TILSYNSRAPPORT

Sagsnr.: EMN-2015-15527	Kommune: Gentofte	Dato for rapport: 26.06.2020
Sagsnavn: Gentofte Hospital, tilsyn med vandværket	Kontaktoplysninger på tilsynsførende: Navn: Anne-Mette Aagreen og Winnie Remtoft Email: wre@gentofte.dk amea@gentofte.dk , Telefon: 39988575	Dato for tilsyn: 14.01.2020 (Bemærkninger fra Gentofte Hospital modtaget 8. juni 2020 er indarbejdet)
		Ordinært tilsyn: (x) Opfølgende tilsyn: ()

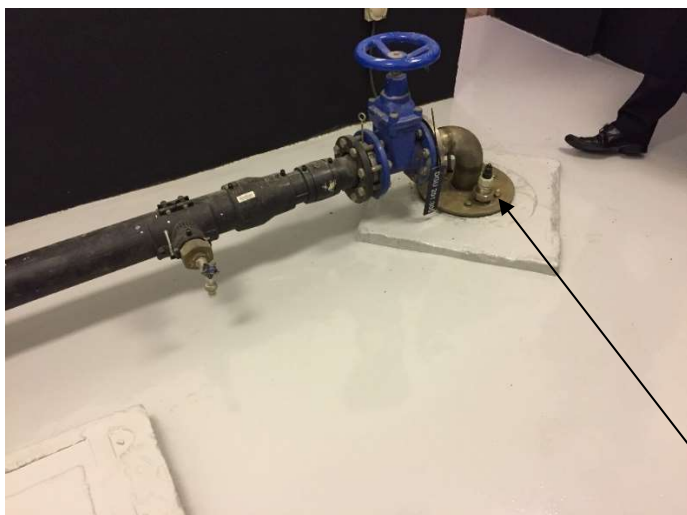
*** I december 2016 blev boringsrummet renoveret. Afløbet blev ligeledes renoveret og det var monteret en ny rist. Afløbet blev endvidere udstyret med højt vandlukke.

Figur 6. Afstand mellem afløbsrør og rist.

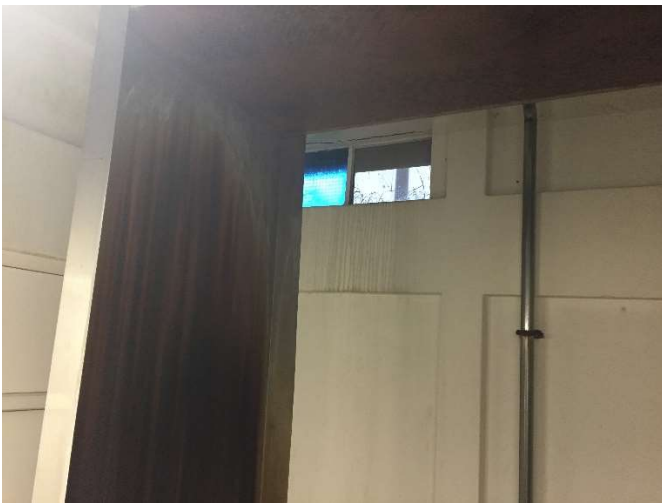
** Der er ikke etableret rottespærre, men afløbsrøret er placeret højt over afløbet se Figur 6. Afstanden vurderes at være 15 – 20 cm. Ved tilsynet i december 2016 blev det anbefalet, at der monteres et tæt-masket rist i bunden af stålørret. Dette var ikke sket ved tilsynet i 2020 da risten i afløbsbrønd er sikret mod rotter.
